Oggetto **[ID: 8470] – Comuni di Castellaneta (TA) e Laterza (TA) – Progetto denominato “GOBETTO SOLARE”** per la costruzione e l'esercizio di un impianto Agrovoltaiico e relative opere di connessione alla RTN nei Comuni di Castellaneta (TA) e Laterza (TA), di potenza DC 55,62 MW e AC 48,20.

Procedura: Valutazione di Impatto Ambientale ai sensi dell'art. 23 del D.lgs. n. 152/2006

Proponente: Società GOBETTO SOLARE S.r.l.

Parere tecnico-istruttorio della Soprintendenza Speciale per il Piano Nazionale di Ripresa e Resilienza

Fig. 2 – L'impianto in rapporto alle Componenti del PPTR - Beni Paesaggistici e Ulteriori Contesti Paesaggistici.
(Elaborazione GIS della SS PNRR)

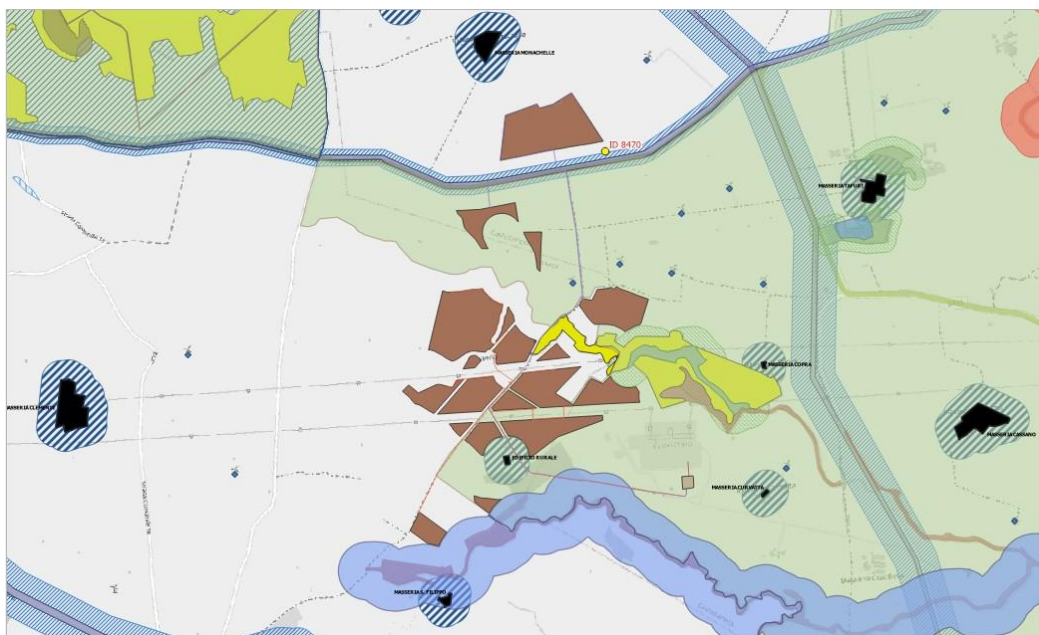
BP - Fiumi, torrenti, corsi d'acqua iscritti negli elenchi delle acque pubbliche (150m) (Lama di Castellaneta e vallone di Santa Maria); i sottocampi 9 e 10, per la parte riguardante le opere di perimetrazione, ricadono nella fascia di rispetto di 150 m, così come il cavidotto di connessione interrato per circa 390 m;

UCP – Aree soggette a vincolo idrogeologico; cui si applicano gli indirizzi di cui all'art.43 e le direttive di cui all'art. 44 delle NTA del PPTR. I sottocampi 2, 3, 6, 8, 9, 10, il cavidotto interrato di connessione e la stazione elettrica di utenza ricadono parzialmente nel vincolo idrogeologico Castellaneta;

UCP – area di rispetto Boschi; disciplinati dagli indirizzi di cui all'art. 60, dalle direttive di cui all'art. 61 e dalle misure di salvaguardia e utilizzazione di cui all'art. 63 delle NTA del PPTR. I sottocampi 6 e 3 ricadono parzialmente nel suddetto UCP;

UCP Aree appartenenti alla rete dei Tratturi: disciplinati dagli indirizzi di cui all'art. 77, dalle direttive di cui all'art. 78 e dalle misure di salvaguardia e utilizzazione di cui all'art. 81 delle NTA del PPTR. Parte del Regio Tratturo martinese n. 73, antistate ai lotti 1 e 2, è interessato dal posizionamento di un breve tratto del cavidotto interrato; il

UCP Area di rispetto della rete dei Tratturi, disciplinati dagli indirizzi di cui all'art. 77, dalle direttive di cui all'art. 78 e dalle misure di salvaguardia e utilizzazione di cui all'art. 82 delle NTA del PPTR. I lotti 1 e 2 ricadono parzialmente in tale area per quanto riguarda il passaggio del cavidotto interrato e la costruzione di nuova viabilità nell'ambito del lotto 1.

UCP Strade a valenza paesaggistica (SP 21 e SP 22 – Via Appia), disciplinati dagli indirizzi e direttive di cui agli art. 86 e 87, nonché dalle misure di salvaguardia e utilizzazione di cui all'art. 88 delle NTA del PPTR.

Sulla SP 22 – Via Appia affacciano i sottocampi 1 e 2.

Fig. 3 – Studio impatti cumulativi (Elaborato tratto dalla documentazione del Proponente)

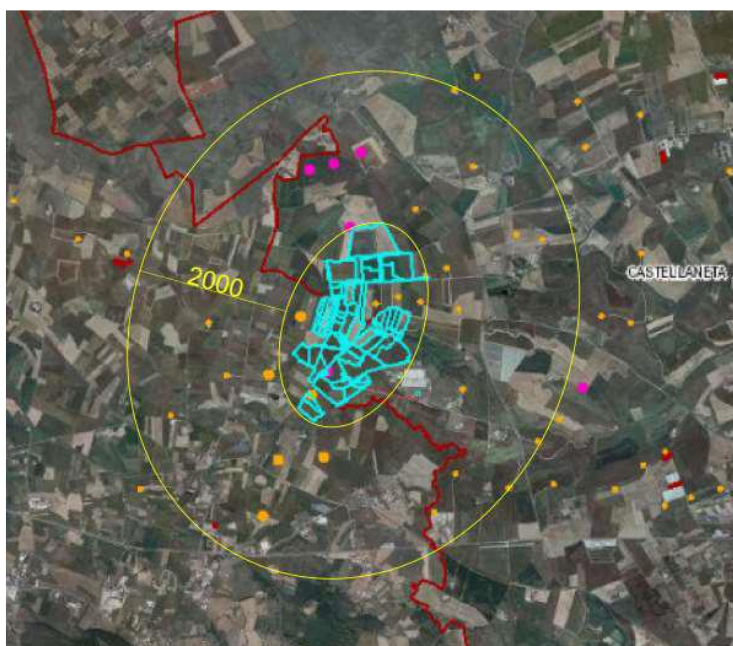
CONSIDERATO che la Soprintendenza nazionale per il patrimonio culturale subacqueo con riguardo agli **impatti cumulativi** ha rilevato che la realizzazione dell’impianto fotovoltaico in esame, caratterizzato da dieci lotti di notevole estensione, distribuite su 133,52 ettari in una porzione di territorio omogenea, comporterebbe una notevole trasformazione delle aree agricole, considerata la lunga durata temporale per una superficie seminativa di dimensioni imponenti, anche rispetto agli impianti FER già presenti nel territorio in una AVI di 3 km (cfr. 5X940I8_Studio Fattibilità Ambientale_05). In particolare, nell’AVI sono già presenti diversi impianti fotovoltaici posti a sud, est e ovest dell’area di progetto, ad una distanza variabile da 120 m a 2 km. Tali impianti hanno una dimensione di circa 2 ha ciascuno per un totale di poco più di 9 ettari. Sono presenti, inoltre, numerose turbine eoliche: nell’area di impatto cumulativo, pari a un raggio di 2 km, ricadono 25 aerogeneratori installati e con iter di autorizzazione unica chiuso positivamente e 5 con Valutazione ambientale chiusa positivamente (cfr. 5X940I8_Studio Fattibilità Ambientale_05, p. 41);

CONSIDERATO che la Commissione CTVA, nel proprio parere tecnico n. 136 del 09/03/2023, ha rilevato che nel buffer di 5 km dall’impianto in oggetto, ricadono n.76 aerogeneratori (afferenti agli impianti già autorizzati e/o realizzati identificati con i codici E/11/07, E/06/07, E/10/07, E/CS/C136/1, E/CS/C136/3, E/CS/E469/1, WA0MKP5, 1YCRUR4, E/CS/C136/2, E/CS/C136/4, E/CS/E469/2, MAZNH60);

Fig. 4. Beni culturali e relative aree buffer ai sensi del D.Lgs. n. 199 del 08/11/2021, art.20 c.8-*quater* (Elaborazione GIS della SS PNRR)

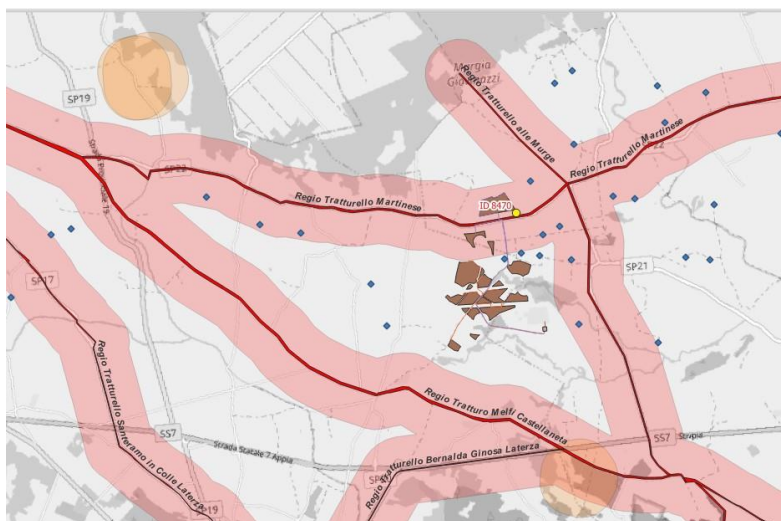
CONSIDERATO che, con riferimento al Regolamento attuativo del Decreto del Ministero per lo Sviluppo Economico del 10 settembre 2010, la Regione Puglia ha approvato il R.R.24/2010, recante la individuazione di aree e siti non idonei alla installazione di specifiche tipologie di impianti alimentati da fonti rinnovabili, rispetto al quale l'impianto in oggetto rientra nella categoria F.4b e, in particolare, la perimetrazione dei sottocampi 1, 2, 3, 6, 9 e 10 rientra, parzialmente all'interno di aree considerate non idonee seppur, in suddette zone, non sia prevista da progetto l'installazione dei pannelli fotovoltaici. Di contro, vi è previsto il passaggio del cavidotto interrato e della nuova viabilità, in particolar modo in corrispondenza dei sottocampi 1, 2, 9 e 10;

CONSIDERATO che, **in materia di aree idonee**, secondo quanto disposto dal D.Lgs. n. 199 del 08/11/2021, art.20 c.8-*quater*, così come modificato dal D.L. n. 13 del 24/02/2023, si rileva che **il progetto in argomento non è ricompreso tra le aree individuate come idonee** in quanto, come già evidenziato nel presente parere, l'intervento (sottocampi 1 e 2) rientra nell'area buffer di 500 metri dal vincolo archeologico del Regio Tratturello Martinese, tutelato con D.M. del 22.12.1983; nonché si inserisce all'interno di un contesto caratterizzato dalla ulteriore presenza del Regio Tratturo Melfi Castellaneta e dal Regio Tratturello Murge, tutelati anch'essi con D.M. del 22.12.1983, relativamente ai quali l'area di impianto dista poche centinaia di metri dalle rispettive aree buffer di cui al D.Lgs. n. 199/2021. Inoltre si rileva anche l'interferenza diretta del cavidotto di connessione con il Regio Tratturello Martinese.
